Aménagement hydroélectrique de la rivière Sheldrake au site de la Courbe du Sault

Étude d'impact sur l'environnement
RÉPONSES AUX QUESTIONS ET COMMENTAIRES DE L'ACEE

2^{ème} SÉRIE

Juin 2009

Figure 2 : Vue extérieure de la passe à poissons

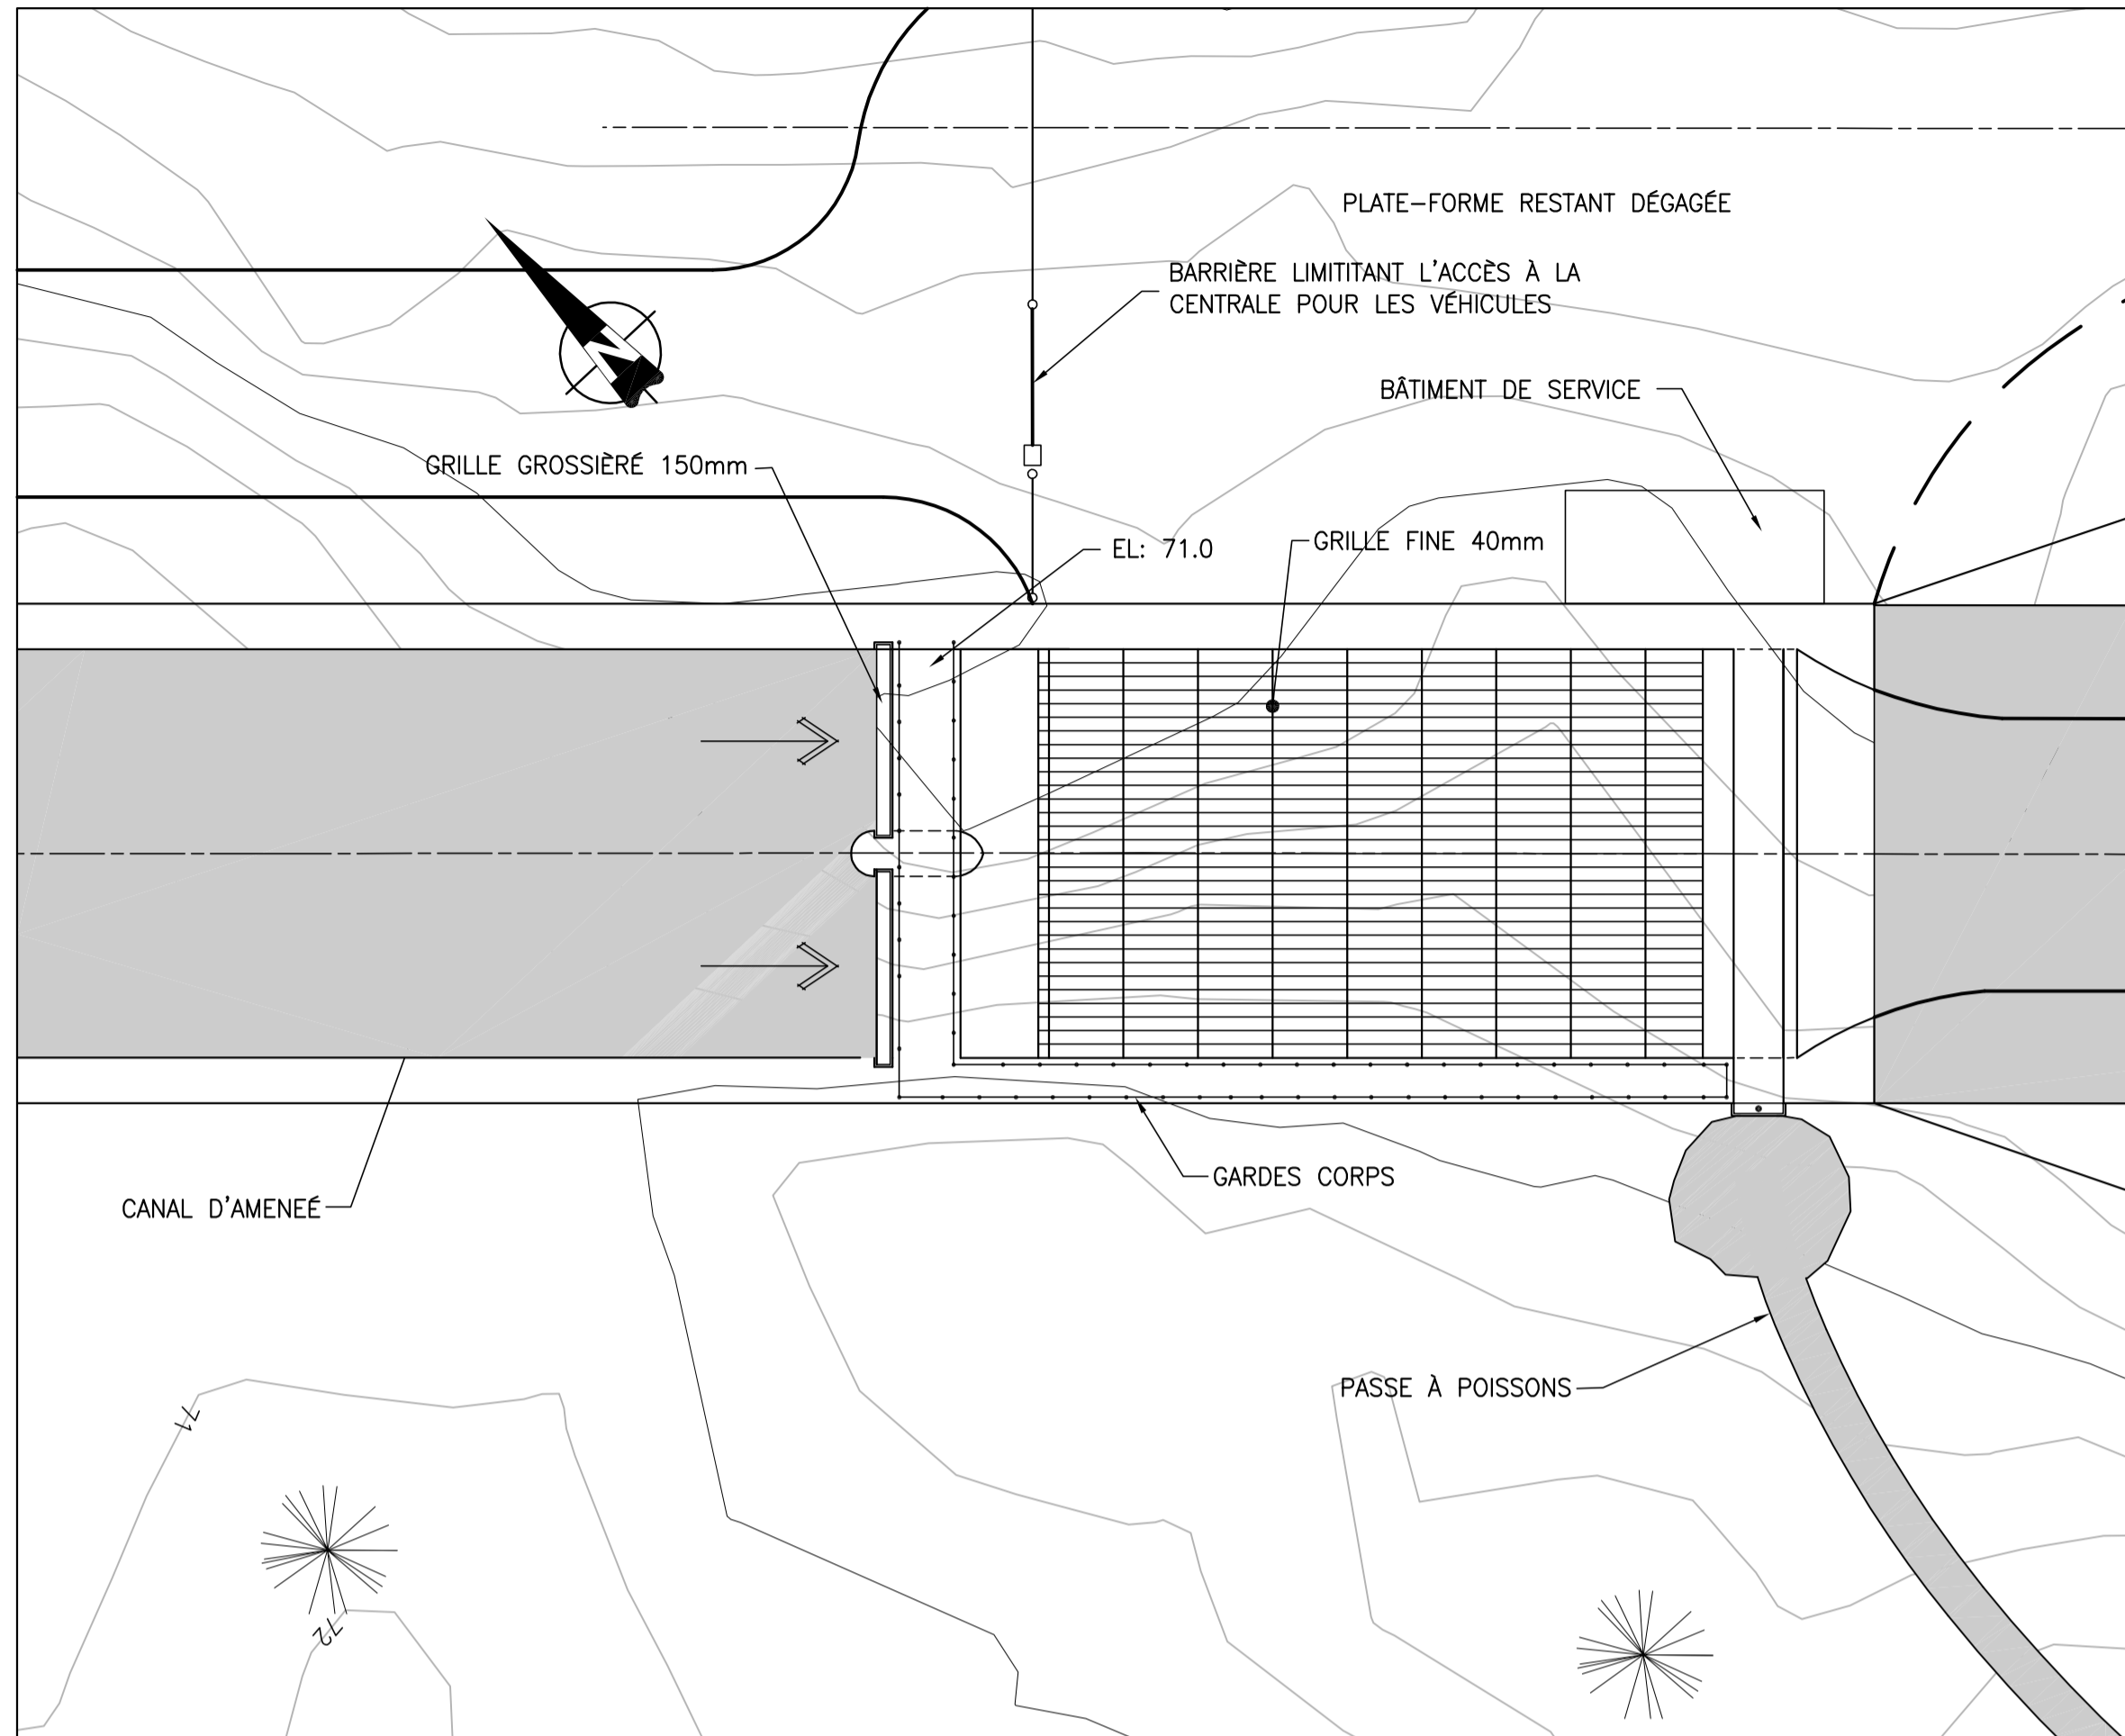
Pour compléter son analyse, le MPO désire avoir quelques informations supplémentaires liées aux installations de la centrale de la Chute-à-Gorry.

- *Hauteur de chute (différence entre les niveaux du canal de fuite et du canal d'amenée).*
- *Nombre et dimension des pertuis qui collectent les poissons en haut de la grille.*
- *Largeur du canal d'amenée et de la grille.*

La prise d'eau de cette centrale possède deux sections latérales distinctes de 4,12 m de large, chacune séparée d'un muret central de 1 m d'épaisseur. La prise d'eau fait donc 9,24 m de large. Chaque section possède sa propre grille fine.

Un premier pertuis dans la section de droite mesurant 1 m de large par 1,8 m de haut permet aux poissons de transiter vers la section de gauche. Un deuxième pertuis mesurant également 1 m par 1,8 m, situé au haut de la grille de la section de gauche, récupèrent les poissons en haut de la grille et les fait cheminer vers la passe à poissons.

Veillez consulter les figures 3 et 4 de la page suivante pour visualiser les pertuis dont il est question.

TITRE:
**PRISES D'EAU I ET II:
VUE EN PLAN ET COUPES**

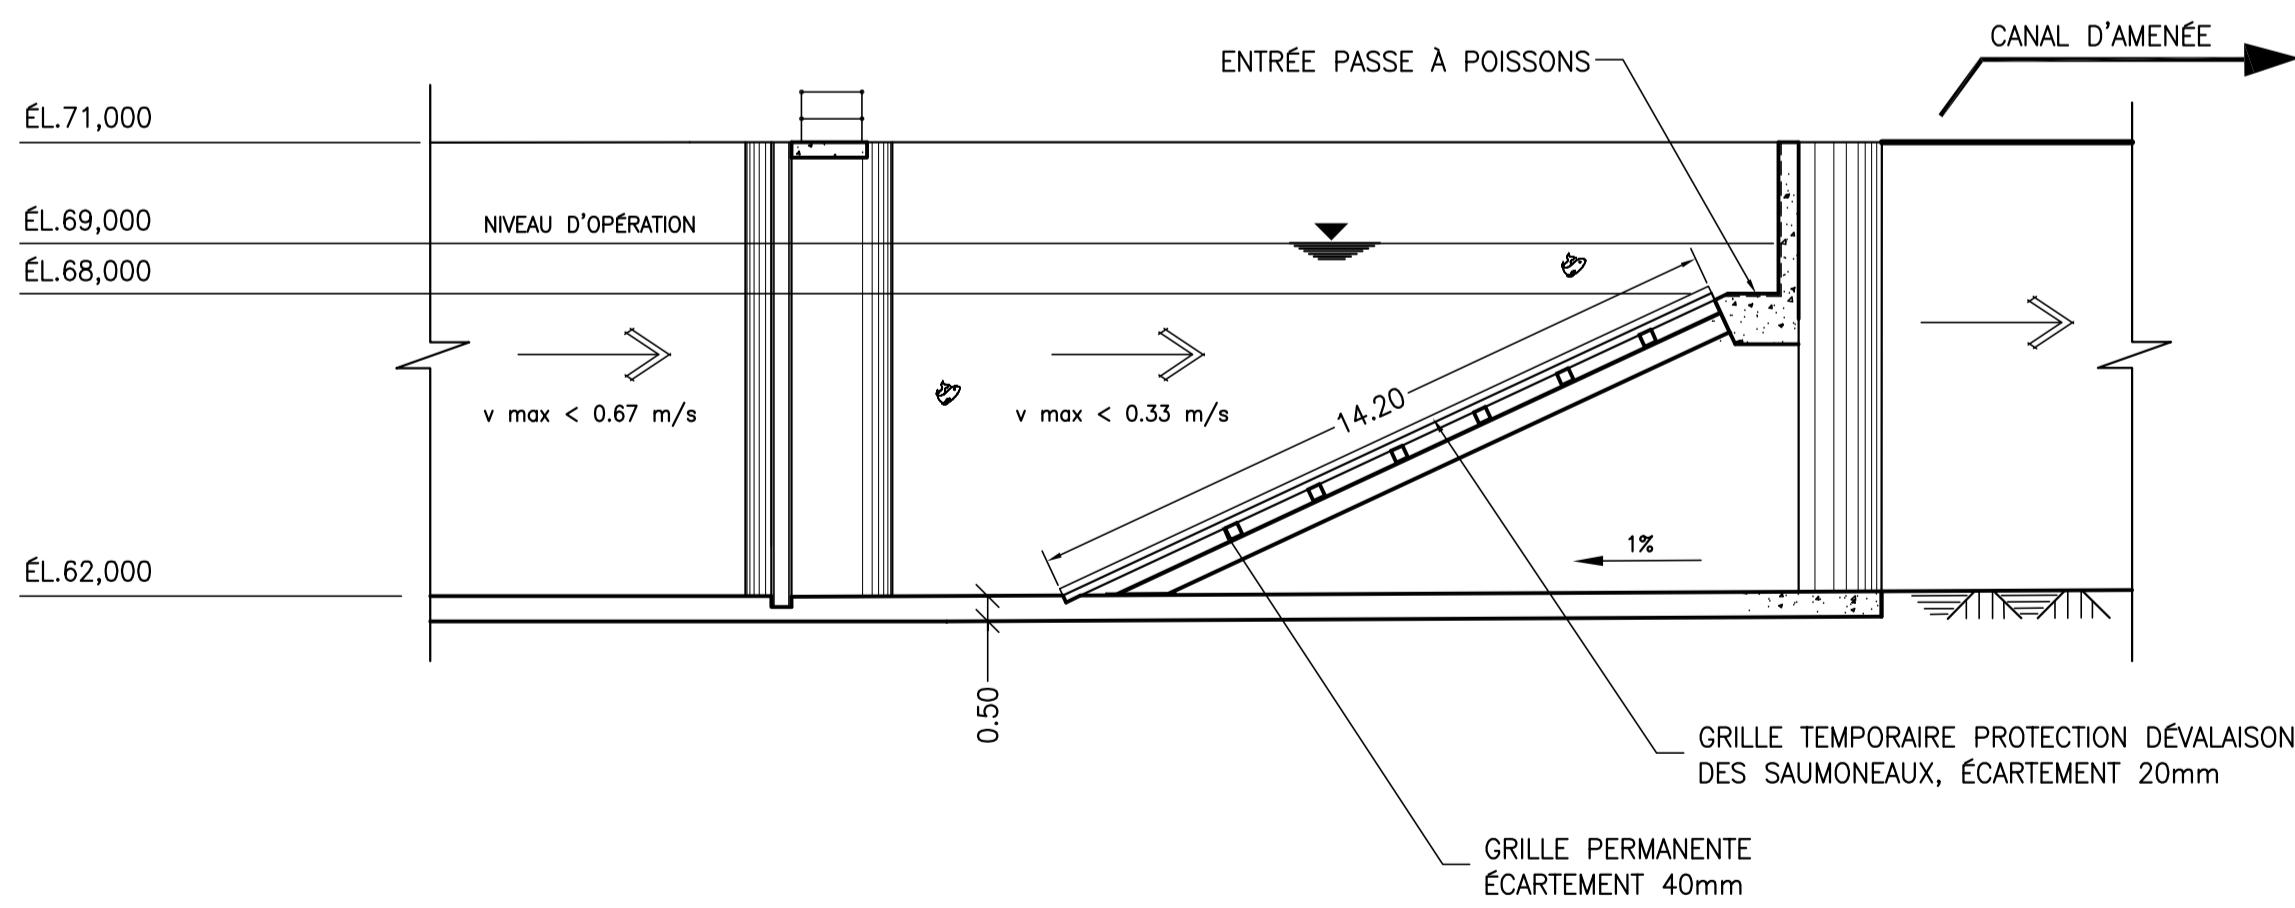
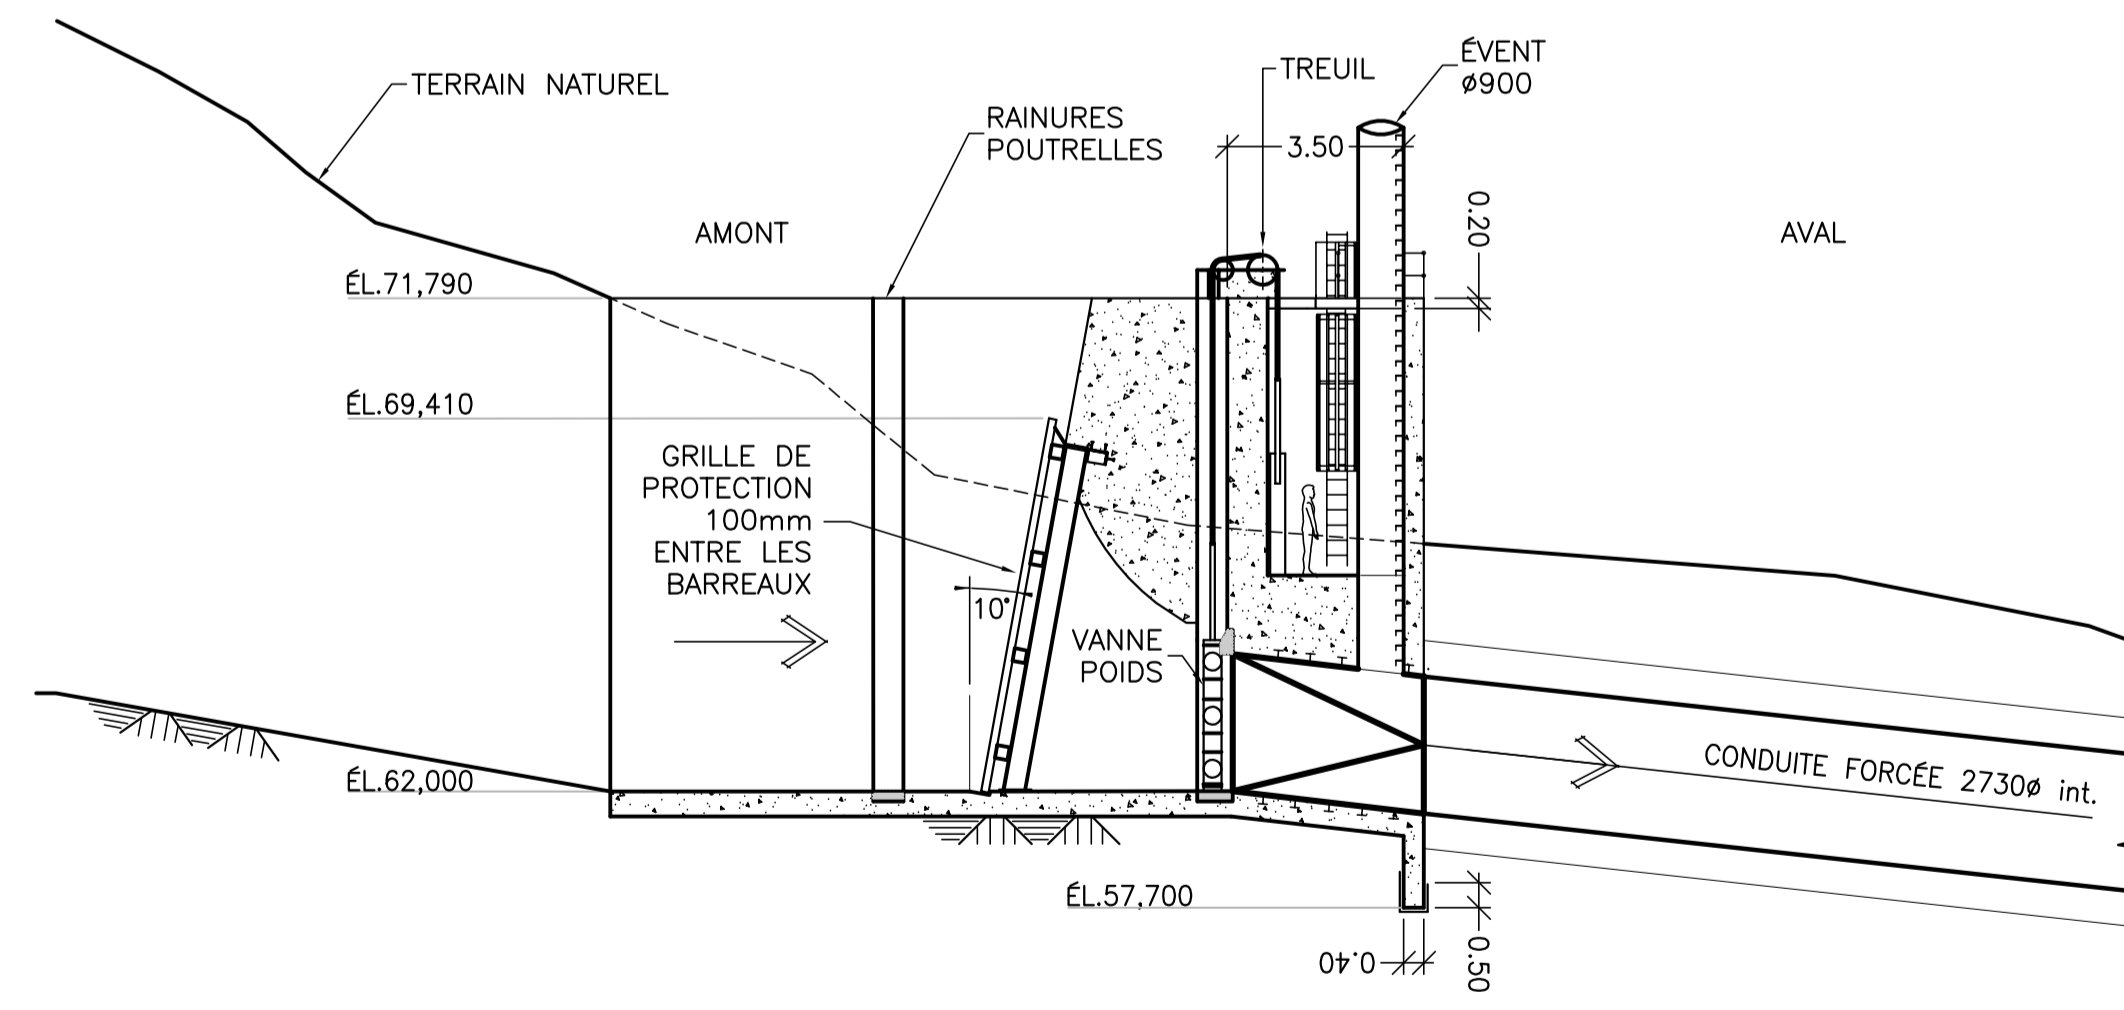
Le promoteur maintient son avis que l'espacement des barreaux de la grille fine et la vitesse au droit de la grille seront adéquats pour empêcher les poissons de se diriger dans les turbines. Malgré les arguments du promoteur, le MPO ne partage pas cet avis.

Premièrement, le promoteur mentionne que la présence de la grille fine a un effet répulsif et son inclinaison permettra de diriger les poissons vers le canal collecteur. Nous sommes d'accord avec ce principe, pourvu que l'espacement entre les barreaux soit suffisamment contraignant par rapport à la taille des poissons, que la vitesse d'écoulement soit suffisamment faible pour donner de la liberté d'action aux poissons, que le débit lié à l'ouvrage de dévalaison soit suffisamment élevé pour attirer les poissons, et que les ouvertures (pertuis) vers le canal collecteur soient suffisamment nombreuses et grandes pour que les poissons les trouvent rapidement. Or, à notre avis, ces conditions ne sont pas observées et font en sorte que les poissons pourront passer au travers de la grille trop facilement.

Étant donné qu'il ne s'agit pas d'un ouvrage de dévalaison pour des besoins de migration d'espèces anadromes ou catadromes, le MPO est d'avis que des améliorations peuvent être apportées au dispositif de dévalaison sans nécessairement diminuer l'espacement entre les barreaux de la grille.

- Diminuer les vitesses d'écoulement au droit de la grille fine afin d'éviter le placage des poissons contre celle-ci et de permettre aux poissons de s'orienter vers les pertuis de dévalaison. Pour ce faire, des modifications au canal d'amenée et une relocalisation de la grille devront probablement être étudiées.*
- Prévoir plusieurs pertuis pour l'entrée des poissons dans le canal collecteur. Au moins deux pertuis (placés à 1/ et 2/3 de la largeur) pourraient être envisagés.*

L'initiateur du projet croit toujours que l'espacement des barreaux de la grille fine (40 mm) et que les vitesses au droit de cette même grille seront adéquates pour empêcher les poissons de se diriger vers les turbines. Il consent néanmoins à modifier ses ouvrages de sorte à pouvoir réduire davantage les vitesses suivant les souhaits du MPO.

Quoi qu'il en soit, la nouvelle configuration de la prise d'eau proposée par l'initiateur consiste en l'agrandissement de la surface d'entrée d'eau. Le seuil de la prise d'eau serait abaissé de 64,5 m à 62 m, ce qui représente une augmentation nette de 55% de la superficie d'entrée d'eau. Par ailleurs, la superficie totale de chacune des grilles fines passerait de 44,6 m² à 56,0 m². Ces modifications auraient pour effet de réduire significativement les vitesses d'écoulement au droit de la grille. Elles seraient ainsi de 0,34 m/s au débit d'équipement et de 0,12 m/s au débit médian. Le plan D-V1-010 de la prise d'eau modifiée se retrouve à l'annexe A du présent document.

De plus, il est à noter que les nouvelles vitesses d'eau au droit de la grille permettraient désormais aux poissons d'éviter encore plus facilement de traverser celle-ci. Certains pourraient même rebrousser chemin pour regagner le bief amont. L'initiateur est d'avis que le ralentissement significatif des vitesses d'eau à la grille améliorera de façon notable le cheminement des poissons vers le pertuis. Afin de permettre aux poissons de trouver plus facilement le canal de dévalaison, l'initiateur propose de doubler la superficie du pertuis. Ce dernier ferait maintenant 0,5 m en largeur par 0,36 m en hauteur. Selon cette configuration, la vitesse d'eau à la sortie du pertuis atteindrait 1,85 m/s.
